調 查 報 告

壹、案由：有關臺北文化體育園區之體育館（下稱大巨蛋）避難逃生恐有疑慮等情案。

圖4 消防救災動線與停放位置圖

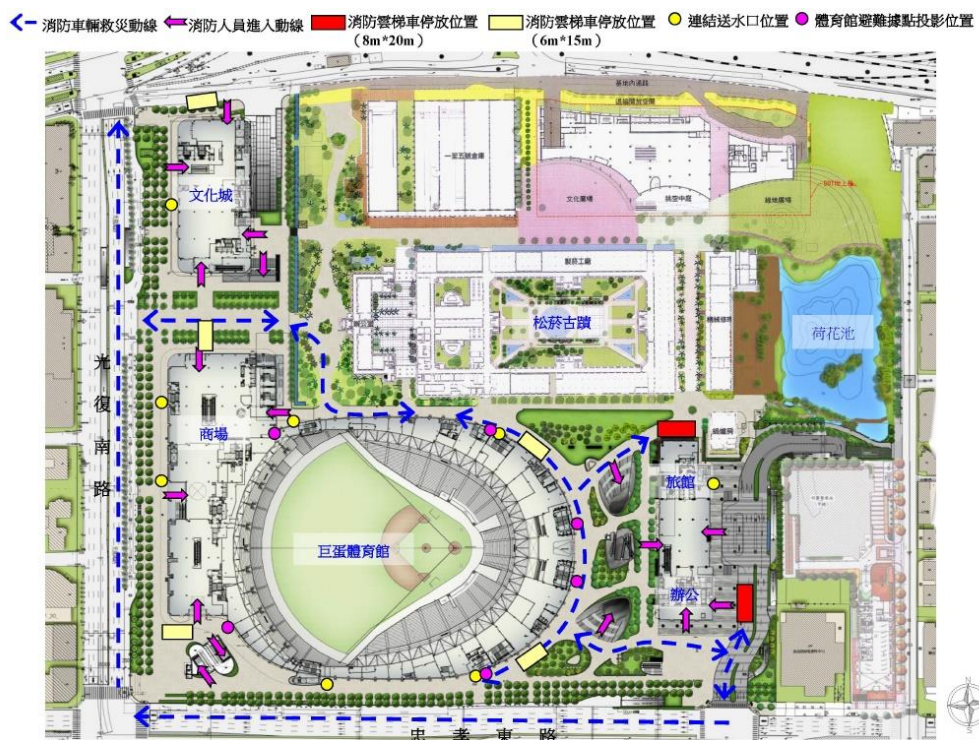
- (1) 本案基地腹地較大，於消防搶救動線上均留設6m以上之通路供緊急救護車輛使用；規劃消防雲梯車進入動線、從基地西側面臨30m寬之光復南路，南側鄰接40m寬之忠孝東路及東側鄰接11m寬忠孝東路553巷及未來興闢之北側計畫道路均可直接靠近各棟建築物，於各棟建築物規劃消防雲梯車停放位置，並配合各棟立面設置緊急進口或替代開口，以利消防救助工作之進行。
- (2) 本案各處雲梯消防車救災活動之空間皆為8*20m 雲梯消防車操作救災活動之空間，符合規定。
- (3) 基地內所規劃之雲梯車操作救災空間，地面至少應能承受75噸重量。
